Demande d'autorisation environnementale pour créer et exploiter un parc éolien

Projet présenté par la Société Énergieteam

« Ferme éolienne de la Croisée » sur la commune de Beausite Département de la Meuse

AU RAPPORT DE CONSULTATION DU PUBLIC

Contribution n°5 – Saturation visuelle

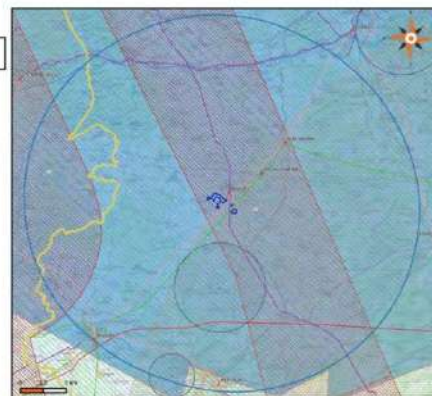
Le dossier démontre-t-il que le projet, cumulé avec les parcs éoliens existants et autorisés dans le périmètre d'étude, ne crée pas d'effet de saturation visuelle ou d'encerclement des villages riverains constitutif d'une atteinte disproportionnée au cadre de vie des populations ?

Faible saturation et l'encerclement des lieux de vie :

- Projet au cœur des parcs en exploitation.
- Projet avec un nombre d'éoliennes réduit.

→ Incidence souvent nulle, très faible (Beauzée-sur-Aire et Sommainse).

Contribution n°7 – Variantes

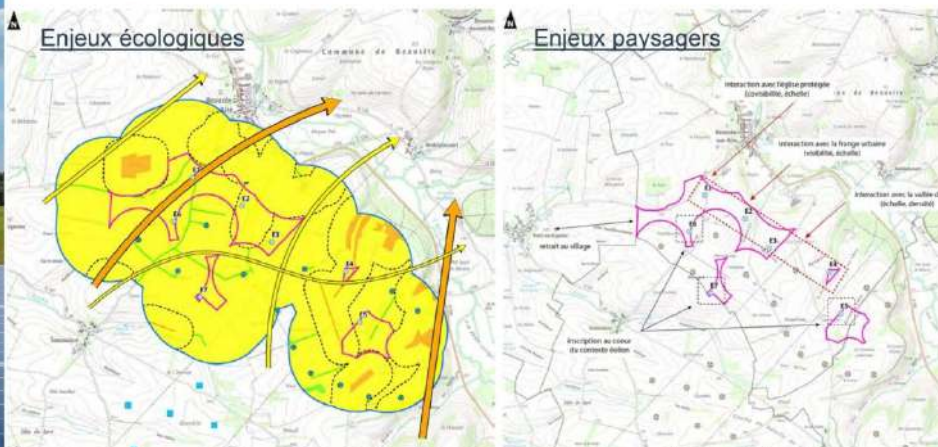
L'étude d'impact justifie-t-elle de manière documentée que la variante à 3 machines retenue constitue la solution présentant le moindre impact environnemental parmi toutes celles qui ont été sérieusement examinées, et les impacts résiduels identifiés lors des études initiales sur 7 machines ont-ils disparu ou persistent-ils de façon résiduelle dans la configuration finale ?

- ☞ Oui, 3 variantes d'implantation ont été étudiées (pages 193 à 204 de l'étude d'impact). Elles illustrent les options possibles de développement et ayant conduit à la définition d'une implantation de moindre impact.
- ☞ La variante 3 est celle permettant de conjuguer au mieux les enjeux techniques, économiques, paysagers et écologiques du projet. Notamment, aucune machine ne survole les boisements et la réduction du nombre d'éoliennes de 7 à 3 permet de diminuer les risques de collision potentiels. Du point de vue paysager, le projet préserve le bourg de Beausite ainsi que la vallée de l'Aire. Ce processus de choix d'une variante et de conception d'un projet a permis à ce stade d'atténuer certains impacts.

Carte 5 : Enjeux Cigogne noire autour du projet de parc éolien de Beausite

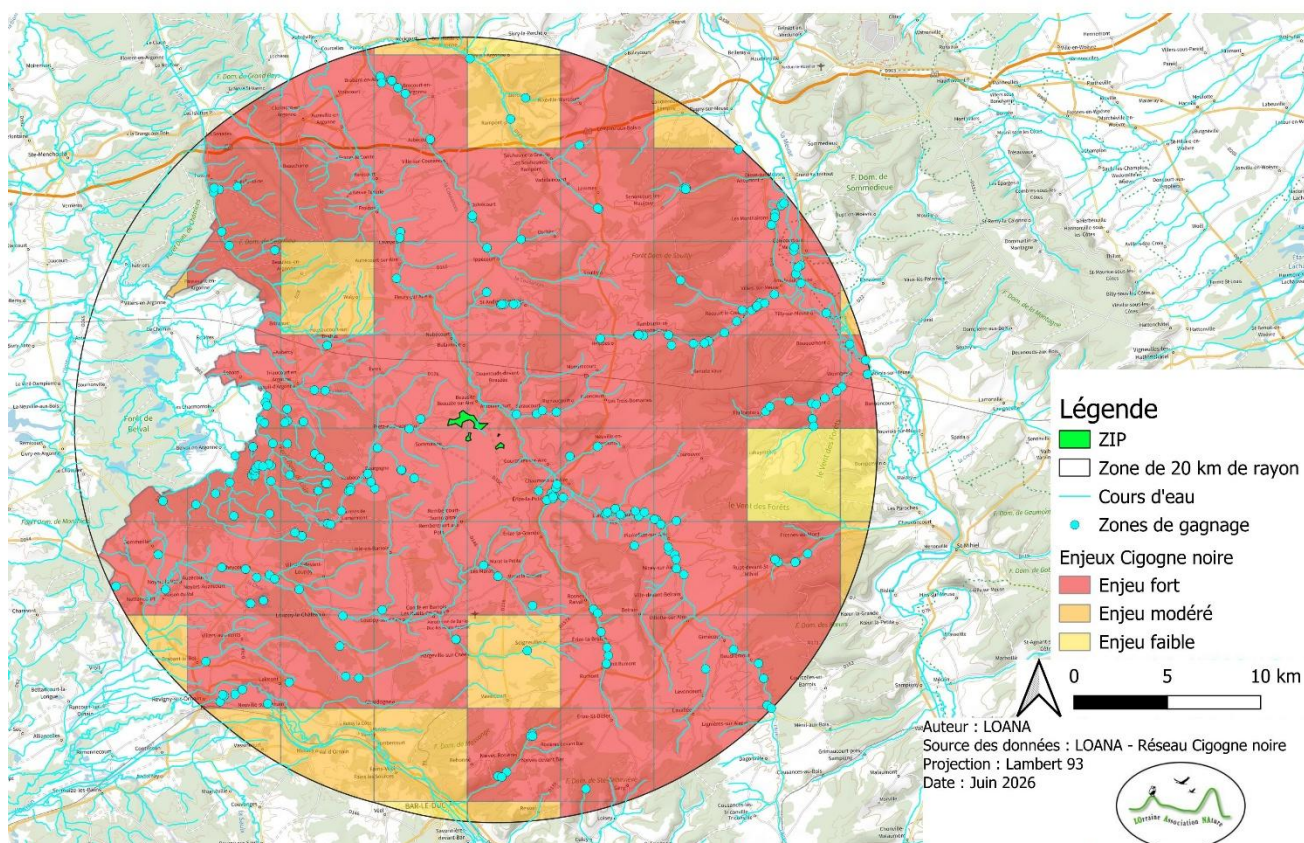
Au vu du niveau de sensibilité des mailles pour la Cigogne noire dans le rayon de 20 km autour du projet, de la présence de 4 nids utilisés par l'espèce sur les dix dernières années dans ce même rayon dont 1 en 2026, et du nombre de zones de gagnage répertoriées, **l'enjeu est considéré comme très fort pour cette espèce.**

L'impact sur l'espèce sera d'ailleurs d'autant plus important que d'autres parcs éoliens sont déjà implantés à proximité. Cette multiplication des obstacles pour la Cigogne noire pourrait venir renforcer un effet barrière entre les zones de nidification et les zones d'alimentation. Ainsi pourrait venir s'ajouter au risque de collision un effet plus difficilement mesurable sur l'utilisation de l'espace qui engendrerait nécessairement des effets négatifs sur le succès reproducteur des couples nicheurs dans le rayon de 20 km. Ceux-ci pourraient en effet être amenés, du fait de la présence des éoliennes, à réaliser des détours plus importants pour atteindre leurs zones de gagnage ou à utiliser des zones de gagnage moins riches en nourriture.

La carte de LOANA confirme que le projet s'inscrit dans un secteur régional important pour la Cigogne noire. Elle a une fonction utile d'alerte et de contextualisation. L'étude d'impact comportait déjà une synthèse cartographique à l'échelle de 20 km, fondée sur les mailles de sensibilité, les nids connus et les gagnages recensés (Auddicé Environnement, 2025, figure 26, p. 144).

Figure 1 - Valeurs d'évitement estimées par Mercker et al. (2026). Le taux combiné est un calcul indicatif fondé sur des événements successifs et indépendants.

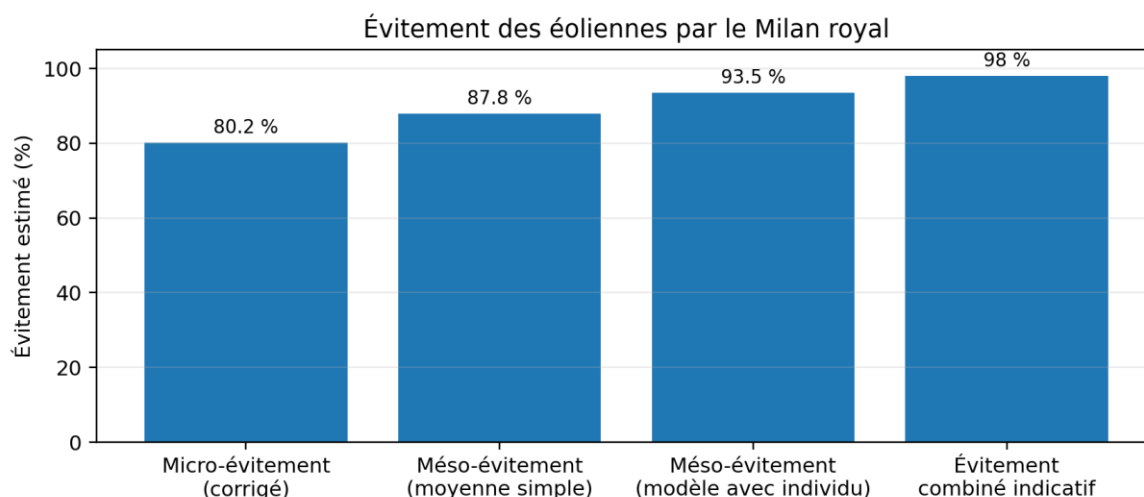
La présentation d'une hauteur de vol uniformément comprise entre 50 et 100 m est toutefois trop simplificatrice. L'espèce utilise un espace vertical variable selon la chasse, le transit, la migration, la topographie et les conditions météorologiques. Le risque ne dépend donc pas d'une seule tranche altitudinale, mais de la fréquence de présence dans la zone balayée, du comportement, de l'évitement et des caractéristiques de chaque machine.

Les données télémétriques récentes apportent sur ce point un complément important. Mercker et al. (2026) ont analysé 81 310 séquences de vol de 353 Milans royaux à proximité de turbines, à partir d'un jeu de données initial de 2 943 oiseaux équipés. Ils estiment le micro-évitement de la zone balayée à 80,2 %, le méso-évitement d'une turbine à environ 87,8 à 93,5 %, et l'évitement combiné à environ 98 %. Les auteurs précisent que cette valeur est élevée mais variable selon la météo et l'expérience des individus.

Figure 1 - Position de la moitié centrale des hauteurs de vol de la Cigogne noire par rapport à la zone balayée par les machines de Beausite (32,6 à 150 m ; moyeu à environ 91,3 m).

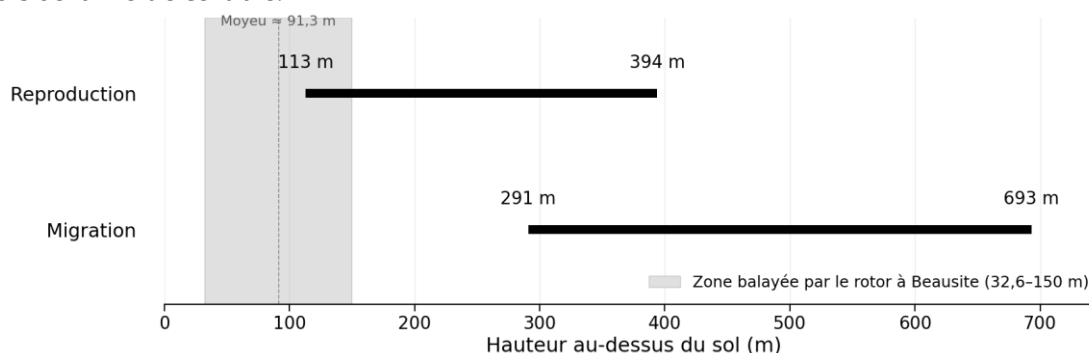
VULNEO définit une zone générique de risque de collision comprise entre 26 et 178 m à partir de la distribution des dimensions des éoliennes françaises. Pour rapprocher ces données des machines déposées à Beausite, la figure ci-dessous représente leur zone balayée réelle : avec un bout de pale à 150 m et une garde au sol de 32,6 m, le rotor occupe la tranche 32,6-150 m, soit un diamètre vertical d'environ 117,4 m et un moyeu situé vers 91,3 m. Pour la Cigogne noire, la moitié centrale des hauteurs de vol se situe entre 113 et 394 m en période de reproduction et entre 291 et 693 m en migration. La partie basse de l'intervalle de reproduction recoupe donc la zone balayée de Beausite, tandis que la moitié centrale des hauteurs migratoires se situe au-dessus. Ces distributions nationales ne remplacent pas la localisation des vols observés sur le site et n'excluent pas des vols ponctuels en dehors de la moitié centrale.
